**OGGETTO:** osservazioni relative Parco eolico Nulvi costituito da 12 aerogeneratori della potenza nominale di 6.200 kW ciascuno, per una potenza complessiva del parco di 74,40 MW sito nel Comune di Nulvi (SS)

**Codice procedura (ID\_VIP/ID\_MATTM) :** 10863

**Proponente:** SARDEGNA NULVI 1 SRL

La sottoscritta Anna Concetta Satta, referente per il comitato per la biodiversità dell'Anglona presenta il seguente atto di osservazioni sulla procedura di V.I.A. (ai sensi dell'art. 24 e 29 del decreto legislativo n. 152/2006 e s.m.i.)

superficie definita dagli aerogeneratori e beni archeologici presenti nell'area

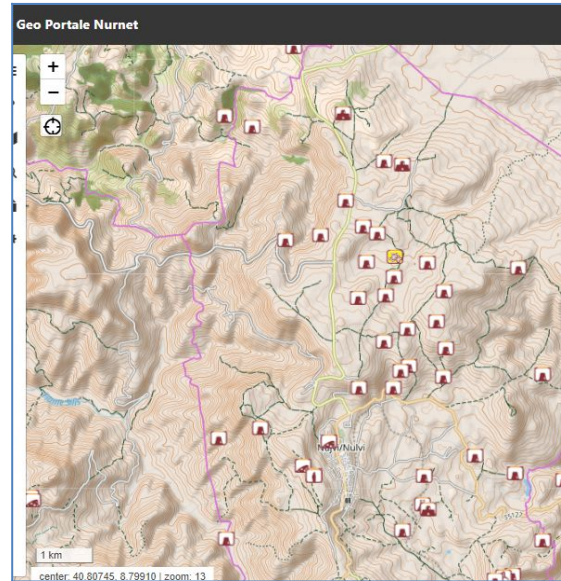
Non viene preso in considerazione l'impianto di Sedini denominato "littigheddi" costituito da 36 aerogeneratori, per 54 MWp (ENEL) che, di fatto, va quasi a collegarsi con la parte Nord del progetto in questione.

Come comitato ci siamo espressi negativamente anche sul repowering della società FRI EI (citata negli elaborati) che, di fatto, si pone come un progetto ex novo e non come ammodernamento dell'impianto esistente. Tale gigantismo (passaggio da 850 Kw per aerogeneratore per 70 m di altezza a 6,6 MWp per più di 200 m di altezza complessiva) mal si adatta al contesto agropastorale e paesaggistico nel quale ha la pretesa di inserirsi, né risponde ai criteri di sostenibilità riportati nel *green deal* e PEARS della regione Sardegna. Questo anche perché le piattaforme esistenti in cemento armato non saranno più idonee a
